b	Statik Nachtrag Nr. 1 - Änderungen/Ergänzungen in gelb	28.02.2026	E.S.
a	Planung lt. Bauantrag vom 15.08.2025	15.08.2025	E.S.
Index	Änderung	Datum	Bearb.

PROJEKT	Anbau Haus B Radiologie CT + MRT		
interne NR. 2023-088	Feldstraße 16 54290 Trier	Bauherr-Prj.-Nr.: 470	
BAUHERR	Klinikum Mutterhaus der Boromäerinnen GmbH Feldstraße 16 54290 Trier		
PLAN- INHALT	Positionsplan Ebene 2 - 1. Obergeschoss

GEZ.	Scherer	DATUM	14.05.2025	PLAN-NR.	INDEX
GES.		MAßSTAB	1:100	P.11 b	
GEPR.		PLANGR.	s.u.

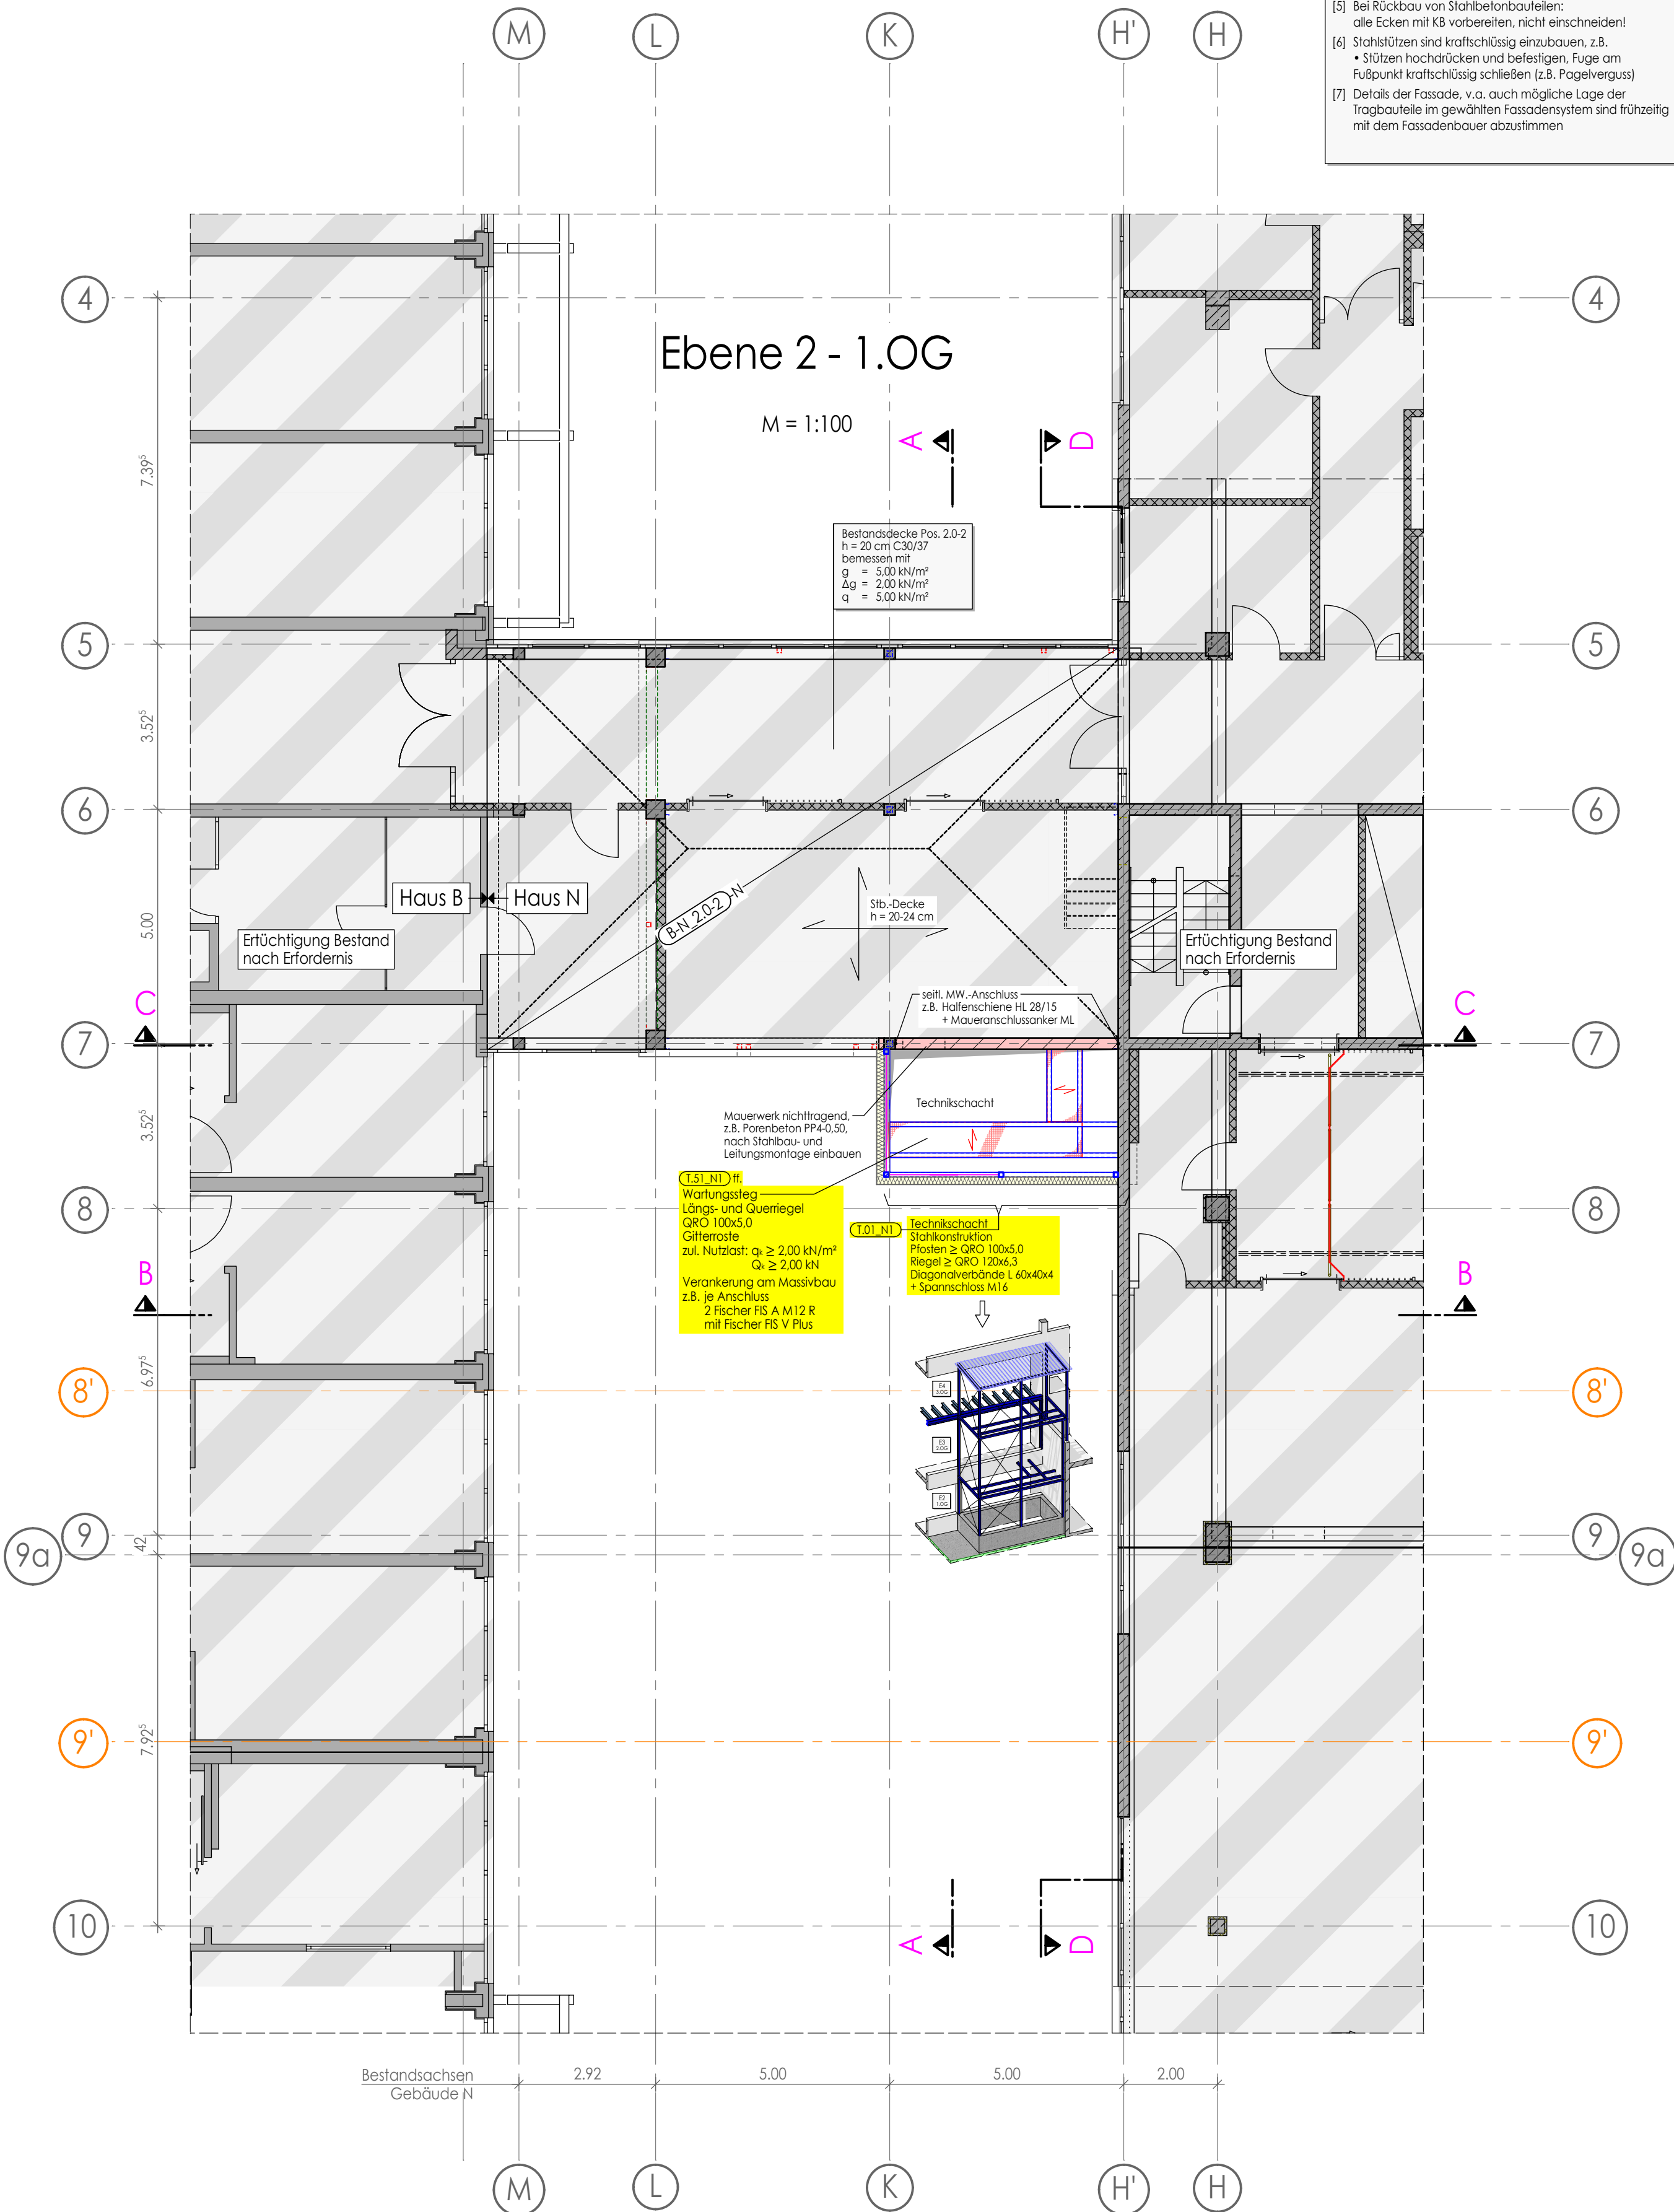
- [1] Pufferspeicher je 22,0 kN
Maßnahmen zum Schutz des Bodens vorsehen
(z.B. Stahlblech), Achsträger Trägelage 30cm!
- [2] Kältemaschine je 15,0 kN
- [3] Unterzug in Achse 7 schneiden und zurückbauen,
seitl. Abstand ≥ 15 cm zu Wänden + Stützen, Abbruchkante
oben ≥ 20 cm unter UKRD.
- [4] Die tragenden Überzüge über der KG-Decke
dürfen erst nach Herstellung und Aushärten
der KG-Wände zurückgebaut werden!
- [5] Bei Rückbau von Stahlbetonbauteilen:
alle Ecken mit KB vorbereiten, nicht einschneiden!
- [6] Stahlstützen sind kraftschlüssig einzubauen, z.B.
• Stützen hochdrücken und befestigen, Fuge am
Fußpunkt kraftschlüssig schließen (z.B. Pagelverguss)
- [7] Details der Fassade, v.a. auch mögliche Lage der
Tragbauteile im gewählten Fassadensystem sind frühzeitig
mit dem Fassadenbauer abzustimmen
